Zlepšení kvality vod horního povodí řeky Moravy - II. fáze

změnový list č.		Datum předložení	17. 02. 2015
Ev.č.	ZL-043-S-Z-SO 3.002	Datum schválení	20. 02. 2015
Objednatel	Vodohospodářská zařízení Šumperk, a.s., Jílová 6, 787 01 Šumperk		
Správce stavby	Sdružení API-VRV, vedoucí partner API spol. s r.o., Palackého 12, 150 56 Praha 5		
Zhotovitel	IMOS Brno, a.s., Olomoucká 174, 627 00 Brno

Iniciační dopis ID-043-S-Z-SO 3.002 - Protlak-stoka 02.3

Příloha č.2 ke změnovému listu č. ZL-043-S-Z-SO 3.002
 3. Město Zábřeh / STOKA 2.3
 Protlak - stoka 2.3 - otevřený výkop

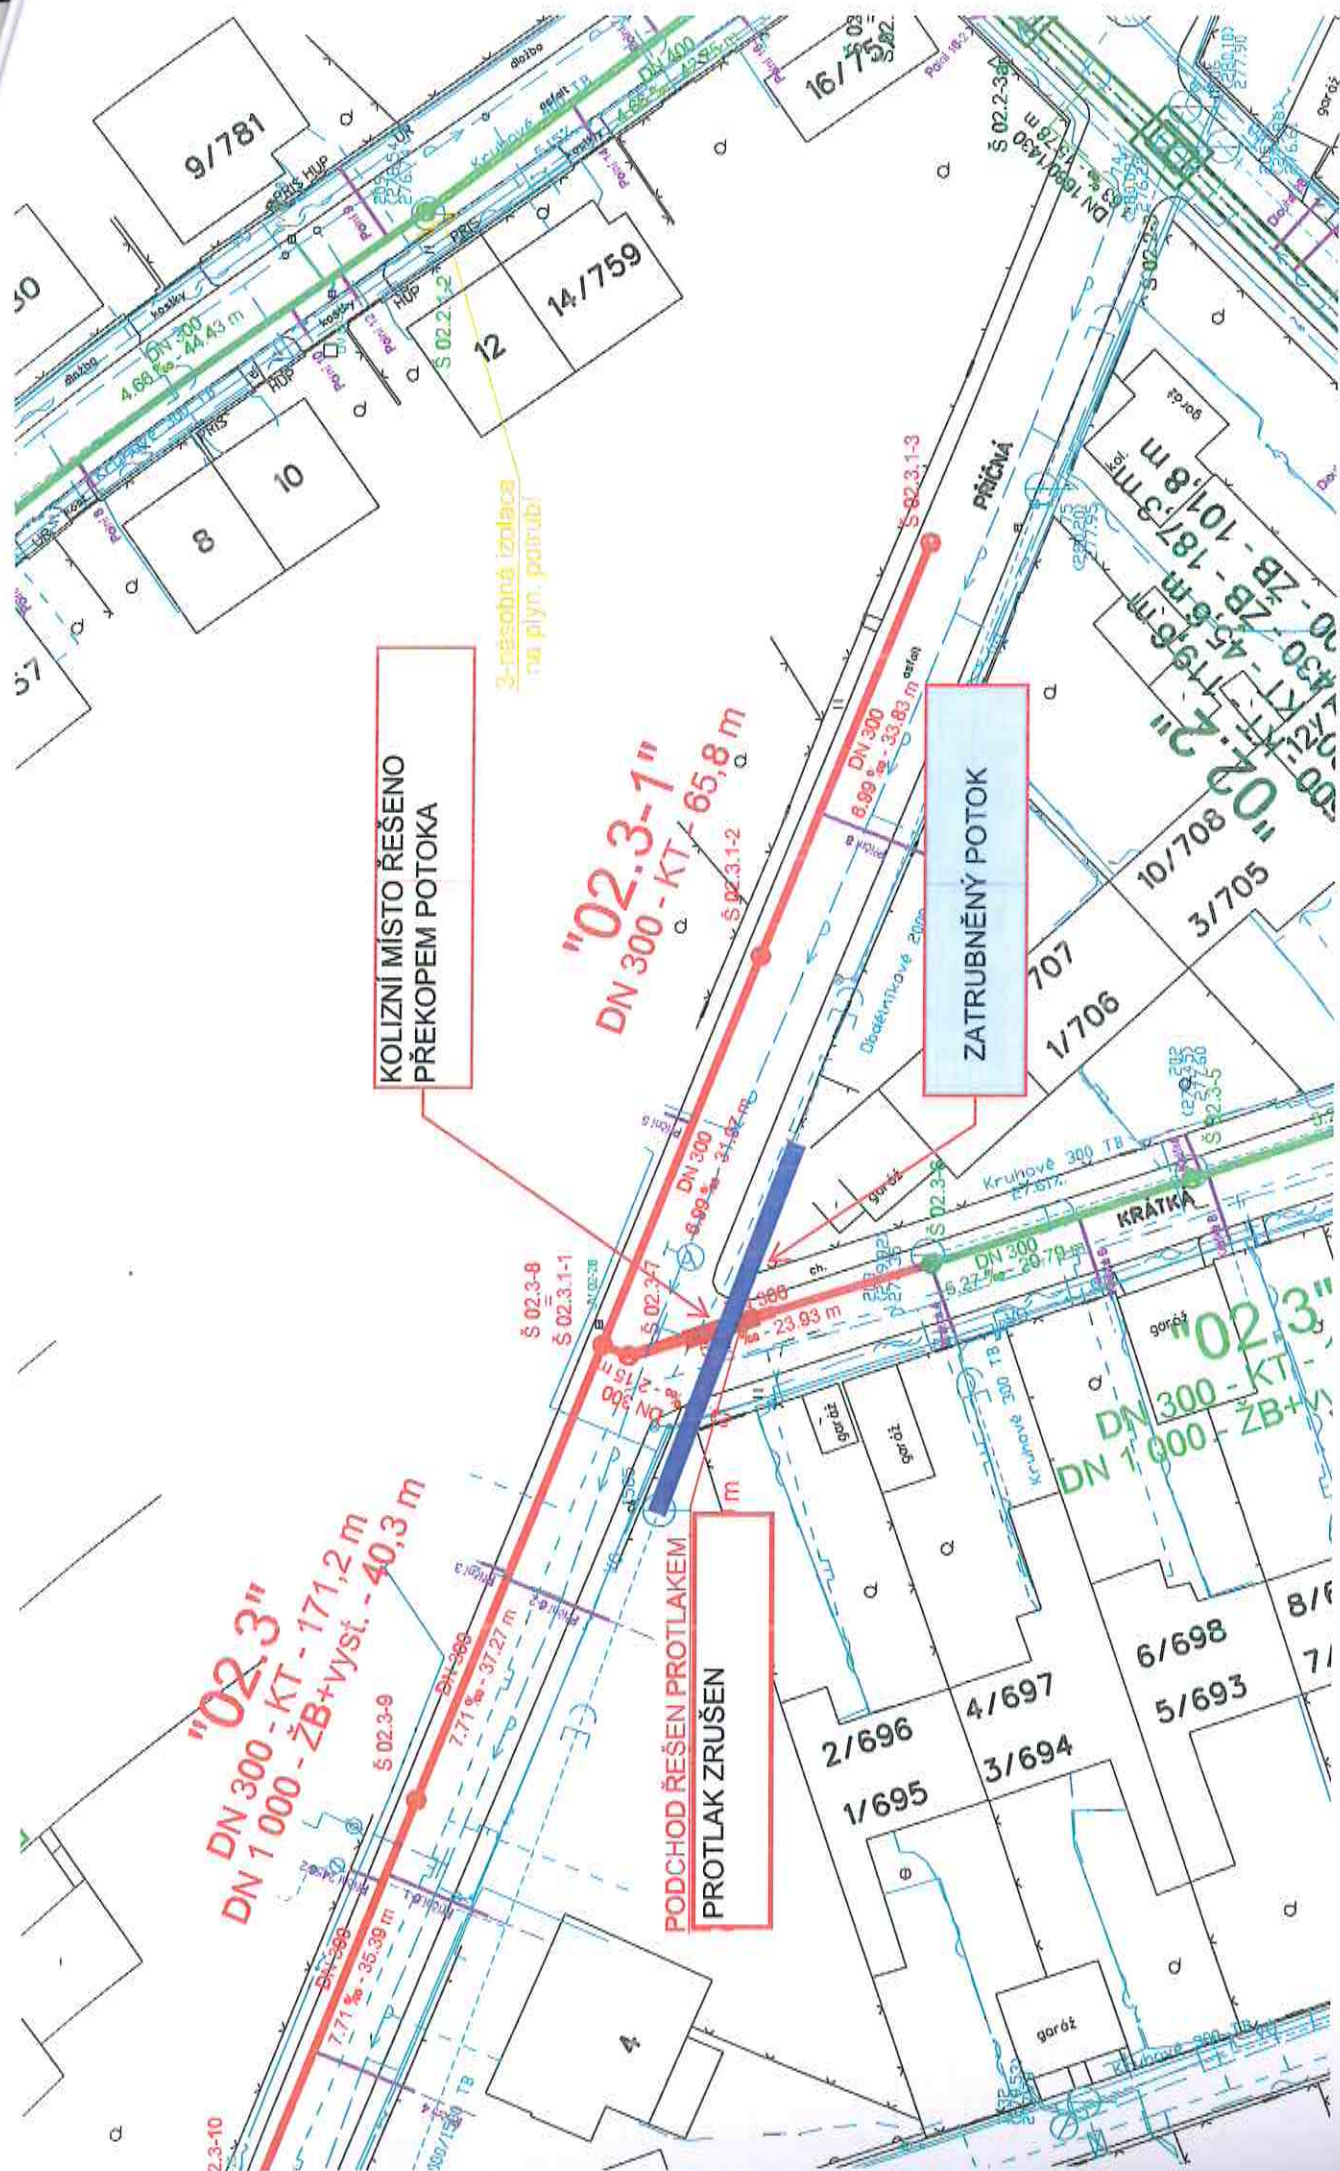
Dne 2. 10. 2014 při výkopu startovací jámy protlaku na stoce 02.3 bylo zjištěno, že dno i stěny zatrubněného potoka, které dle RDS měli být z obdélníkové 2000/1500 TB je provedeno z kamenného zdiva bez pojiva. Jelikož je kamenné zdivo cca o tloušťce 0,5m a základy stěny jsou min 1m do hloubky, dochází ke kolizi protlaku. Toto není možné dle RDS provést, protože by došlo k prolomení a zborcení kamenné konstrukce a zalití startovací jámy vodou z Krumpašského potoka.

Úsek Š02.3-6 – Š02.3-7 provést otevřeným výkopem, Krumpašský potok zajistit a provést z ŽB konstrukce.

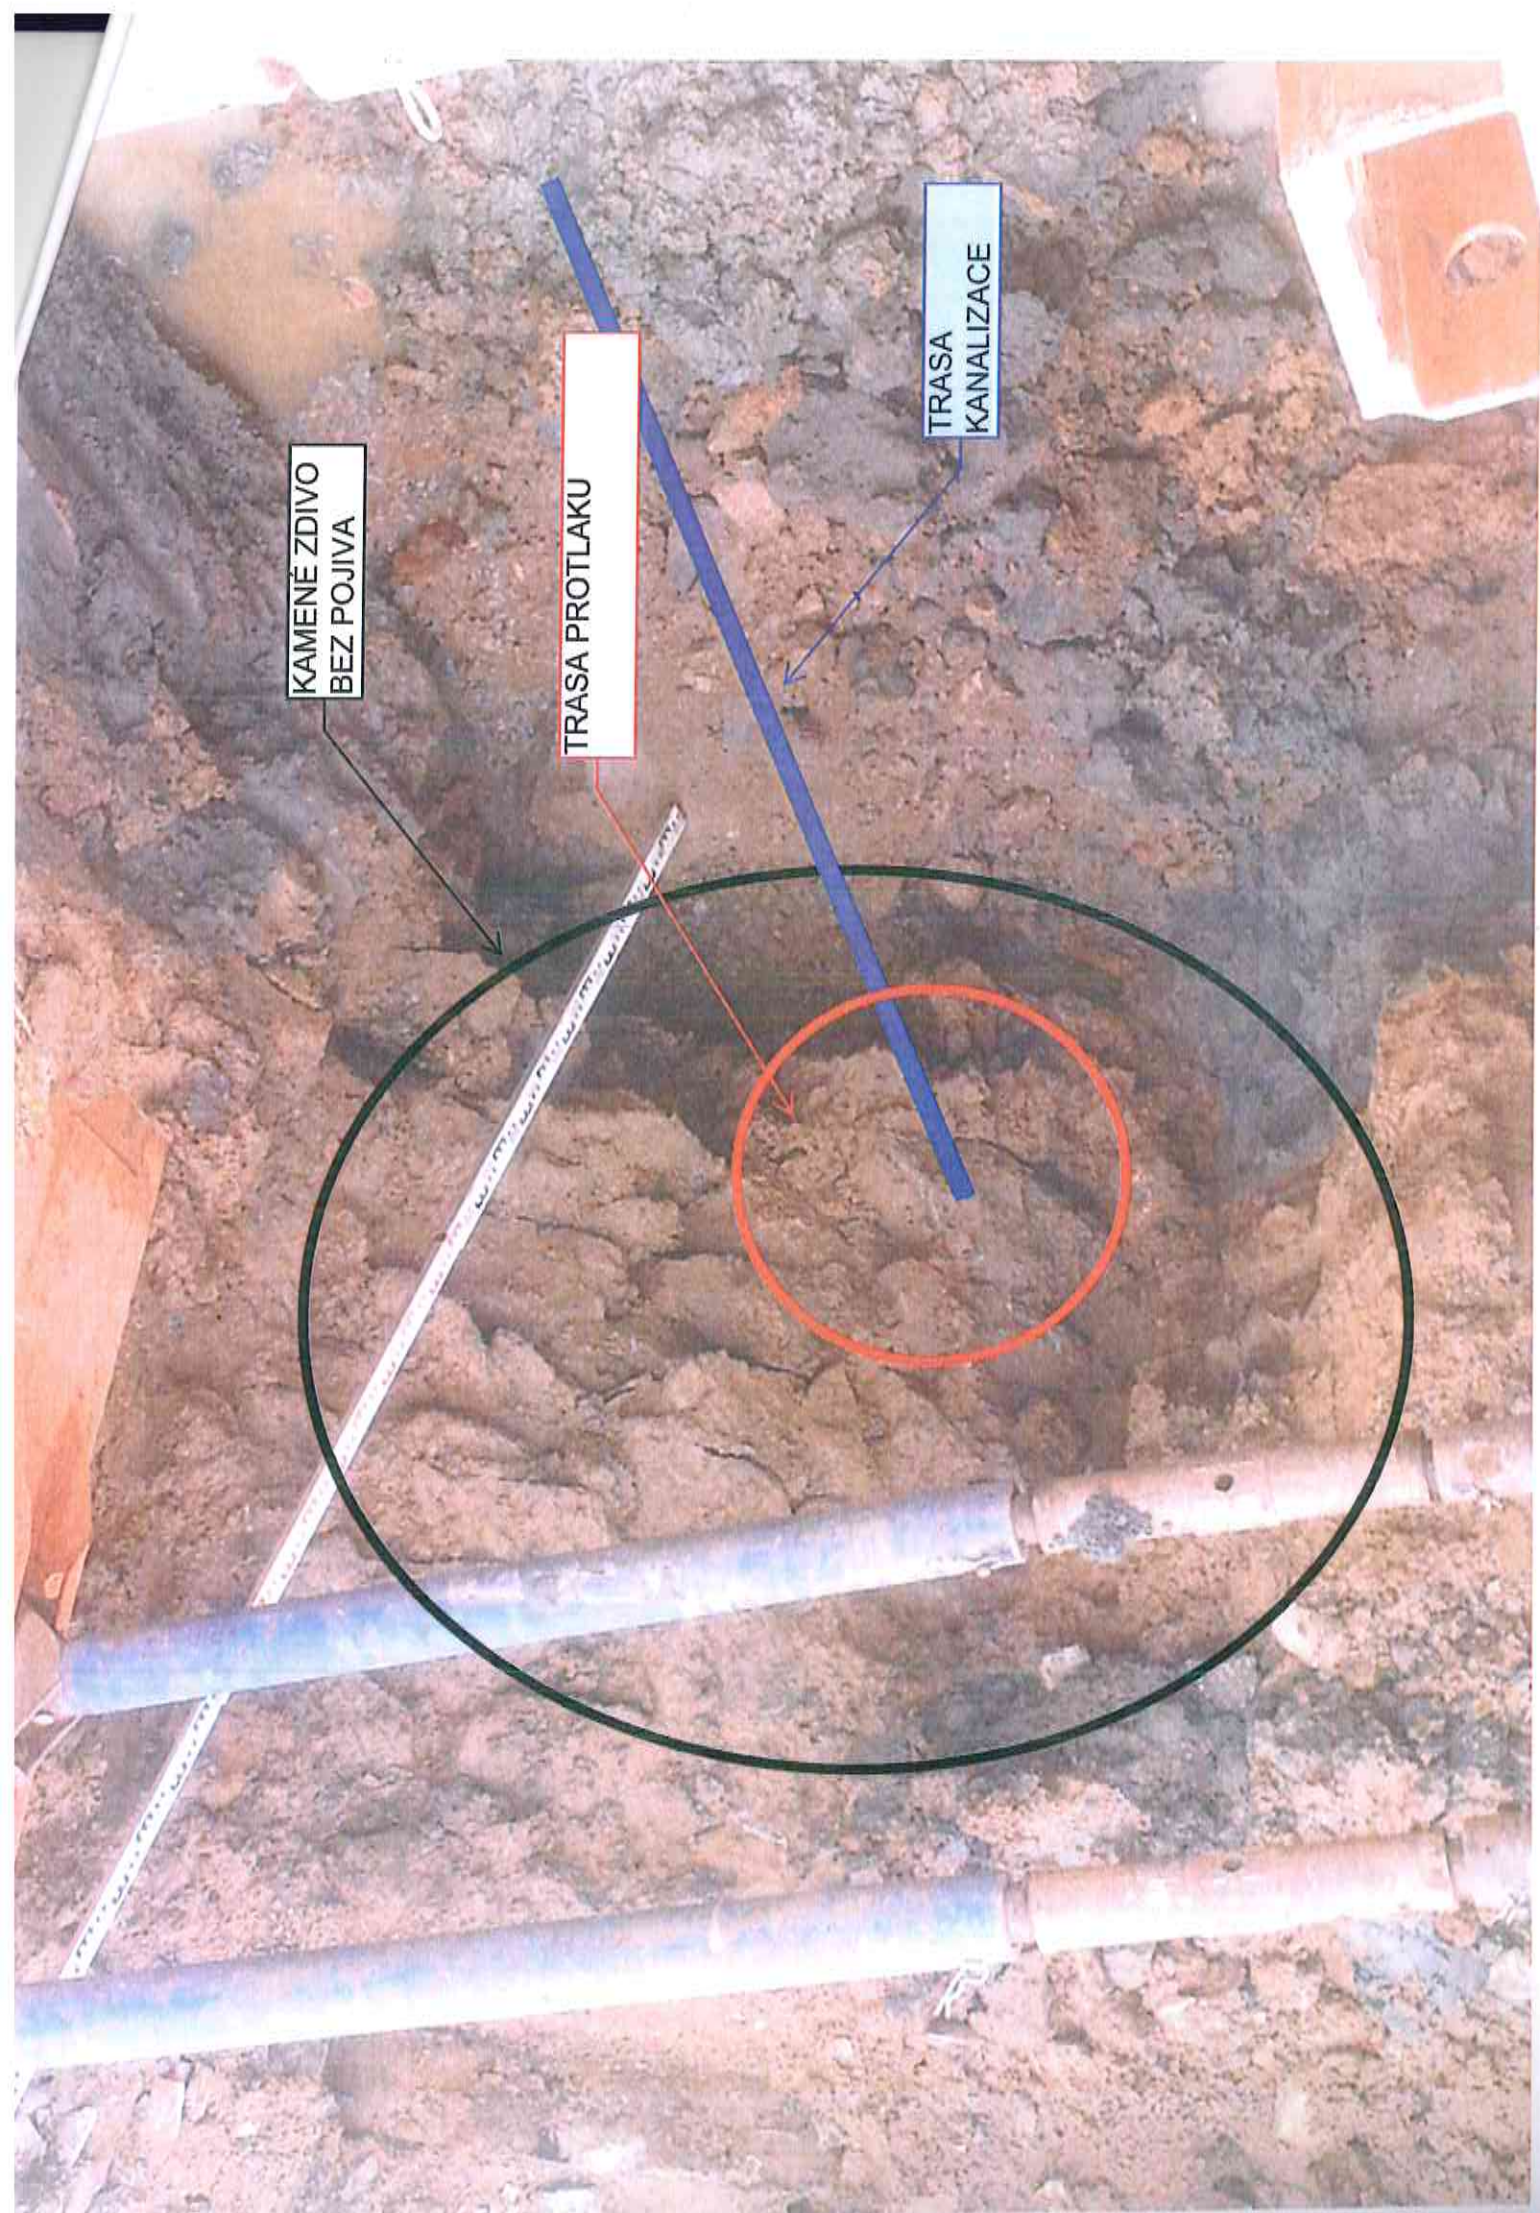
KAMENÉ ZDIVO
BEZ POJIVA

TRASA PROTLAKU

TRASA
KANALIZACE
